## 高性能容器（HIC）に保管されている ALPS スラリーに関する論点

令和3年6月7日

原子力規制庁

(参考5 : HICの構造)

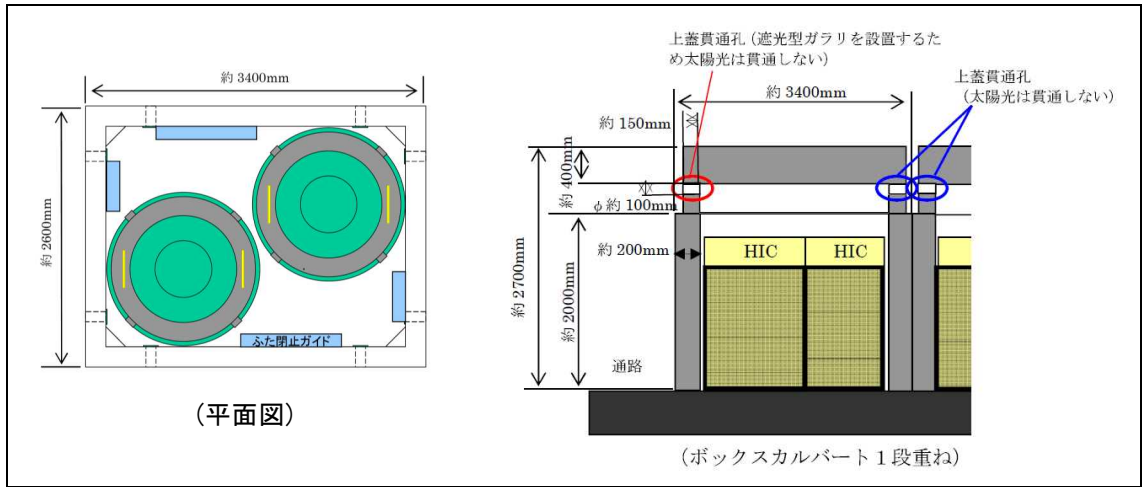
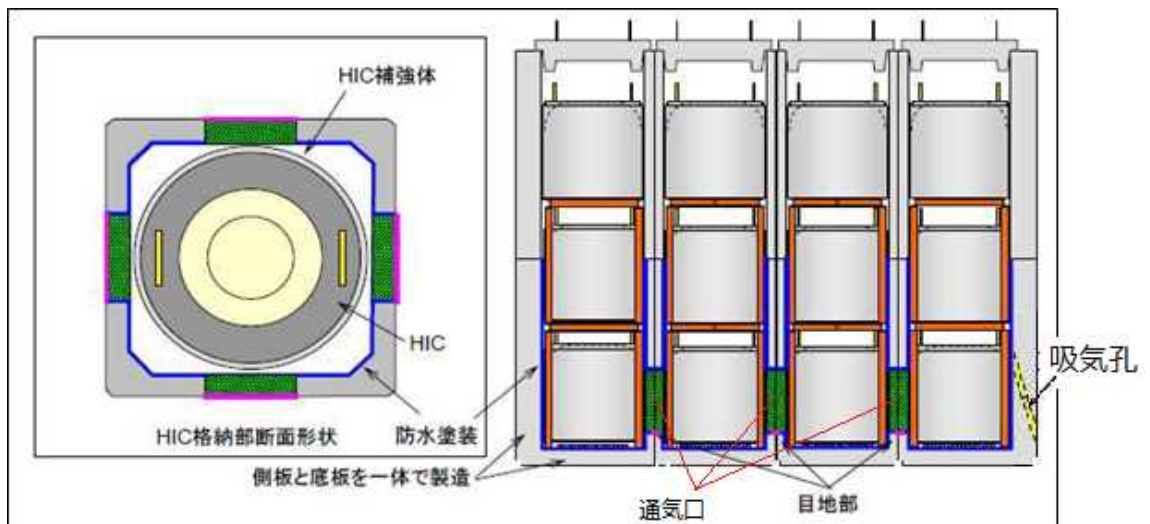
実施計画によれば、第二施設のボックスカルバートの床との設置面はモルタルにて閉塞されており、またボックスカルバート底部の水抜き穴も閉塞されている。

また、第三施設のボックスカルバートは壁と床板を一体としたRC構造である。吸気孔は、ボックスカルバート内部に通気口があるため、9基のHICの同時漏えいに耐える位置となっている。

よって、第二施設及び第三施設ともにHICから漏えいした場合でも、ボックスカルバートが健全である限り直ちに外部へ漏えいするものではないと考えられる。しかし、保管しているスラリーの放射能濃度から、漏えいによる汚染のレベルが高いことなど影響が大きいと考えられる。

#### (参考6：ALPS スラリー安定化処理設備処理後の脱水物の保管について)

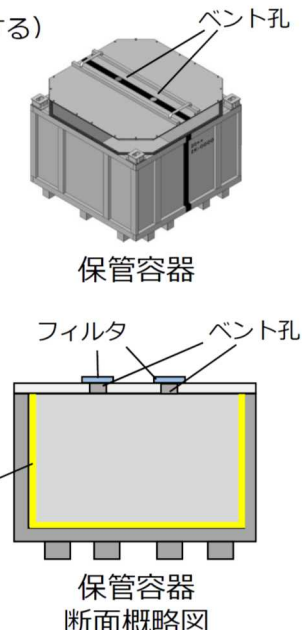
- 脱水物の保管容器について、現在の申請では耐用年数の評価が示されていないところ、ダスト飛散・被ばくの高いリスクが高い設備を設置して処理する以上、HICでの移替えも含むHIC保管継続に比して安定した保管となるという説明が必要であり、耐用年数の評価の提示を求める。その際には、ポリエチレンライニングがHIC6基分のスラリーによる高線量で破損し、残存する水分で金属容器が腐食することについて評価すべき。
